**Věc: Zadávací řízení - „ZUŠ Letovice stavební úpravy, přístavba a nástavba“ - vysvětlení zadávací dokumentace**

V rámci podlimitní veřejné zakázky na stavební práce zadané formou otevřeného řízení podle § 56 zákona č. 134/2016 Sb., o zadávání veřejných zakázek (dále jen „zákon“), která je uveřejněna ve Věstníku veřejných zakázek pod evidenčním číslem **Z2022-025395**, pod názvem „**ZUŠ Letovice stavební úpravy, přístavba a nástavba**“, zadavatel obdržel dotazy, na který odpovídá takto:

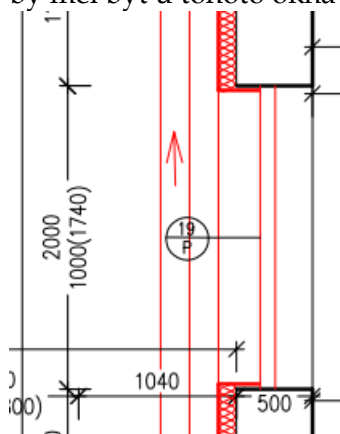
V PD je navrženo sklopné plastové okno ozn. 19/ /P šířka 2000 mm, tato šířka je nadrozměrná, z technických důvodů je nutné změnit konstrukční řešení např. děleno na 1/2. tzn. Dvě sklopná křídla

Okno bude dvoukřídle.
